关于工程项目业主质量监督委员会 工程项目检查存在问题的回复

工程名称：广西医科大学蟠龙住宅小区（30#地）II标

检查内容：（30#地）II标进度、质量、安全

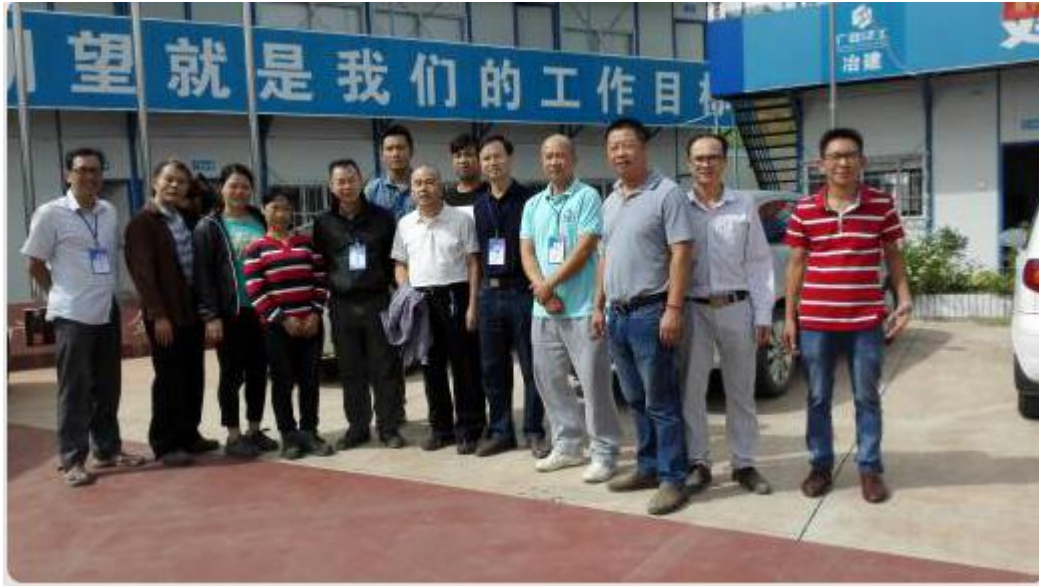
3. 9 号楼楼面检查发现墙体钢筋笼偏位较为严重，施工单位应尽快按规范进行整改。

3. 此部位剪力墙钢筋偏差的，底部钢筋调整向外调整 20mm，后续施工时，在浇筑砼时，加强管理及监督，钢筋工跟班确保在浇筑完剪力墙砼后，及时把偏位的钢筋调整到位，避免再次出现钢筋偏位现象。
